**TESTO DELL' OSSERVAZIONE RELATIVA AL "PARCO EOLICO MONTE CROCE DI FERRO" IN LOCALITÀ MONTE CROCE DI FERRO NEL COMUNE DI BORGO VAL DI TARO (PR)
PRESENTATO DA BORGOTARO WIND S.R.L.**

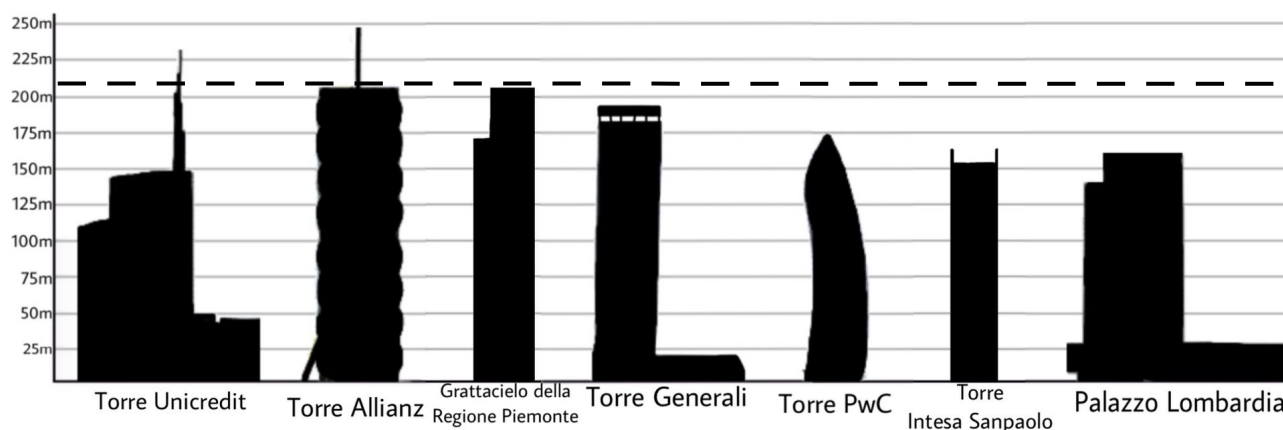
1. Esprimo estrema preoccupazione per l'**altezza complessiva di 200m della tipologia di generatori eolici** che risulta **davvero eccessiva per la localizzazione e non trova paragone con alcun impianto esistente nel territorio limitrofo.**

Per maggiore chiarezza si riporta il seguente schema:
